I Analyse des dispositions de l'arrêté

Extrait de l'arrêté du 27 décembre 2018

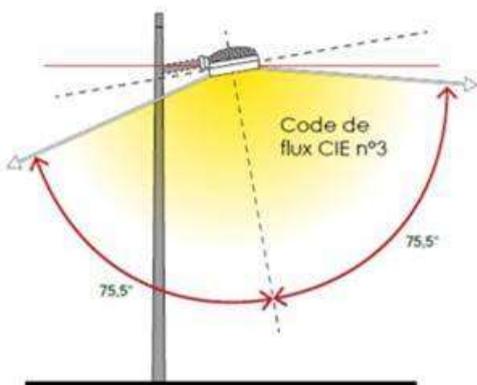
Le CF CIE N°3 est une caractéristique du luminaire mesurée en laboratoire lorsque le plan inférieur du luminaire est horizontal. Ce qui est justifié pour les installations industrielles et professionnelles de bureau où les appareils d'éclairage sont positionnés au plafond.

Ces codes flux sont ensuite classés suivant des valeurs de fraction de flux hémisphériques, propres à un produit et sont définis dans des conditions nominales qui sont, semble-t-il, à respecter en condition d'installation (*notion de flux hémisphérique inférieur*). La valeur du CF CIE N°3 prescrit dans l'arrêté correspond à un angle solide de $3\pi/2$ sr ou à un cône de demi-angle 75,5°.

Si les conditions d'installation d'un appareil d'éclairage diffèrent des conditions de définition du CF CIE N°3 de ce même appareil d'éclairage, ce paramètre est donc caduc en condition d'installation.

Sur la notice explicative (<https://www.ecologique-solidaire.gouv.fr/arrete-du-27-decembre-2018-relatif-prevention-reduction-et-limitation-des-nuisances-lumineuses>) dont est extrait le schéma ci-dessus (*coupe suivant le plan transversal*), **il est clairement indiqué que le plan horizontal passant par la source (trait en pointillé) n'est pas respecté condition d'installation**, ce plan horizontal entrant dans la définition du flux hémisphérique inférieur, donc du CF CIE N°3.

Quel peut-être l'intérêt de prescrire un paramètre si les conditions d'installation ne respecteront pas les conditions de classement du produit ? Existe-t-il une autre définition d'un code de flux ?

Exemple 4

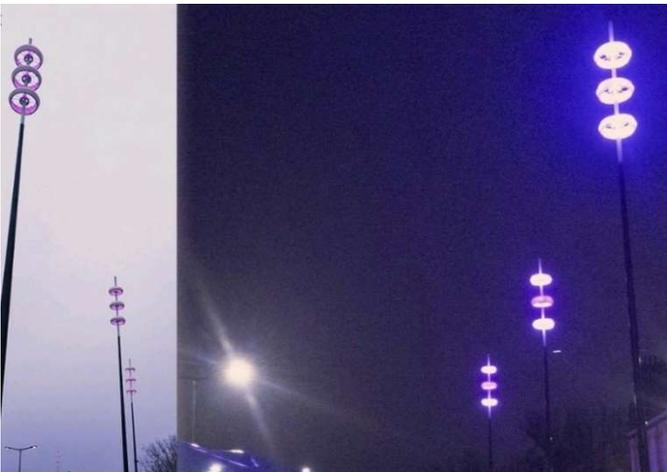
b) Installation de mise en lumière du patrimoine ou de a) sécurité des déplacements?

Prescription d'une température de couleur sans préciser la proportion de longueur d'onde correspondant à la lumière bleue pour les installations de type a ? Absence de prescriptions techniques (*rapports ULR et ULR α , température de couleur*) pour les installations de type b).
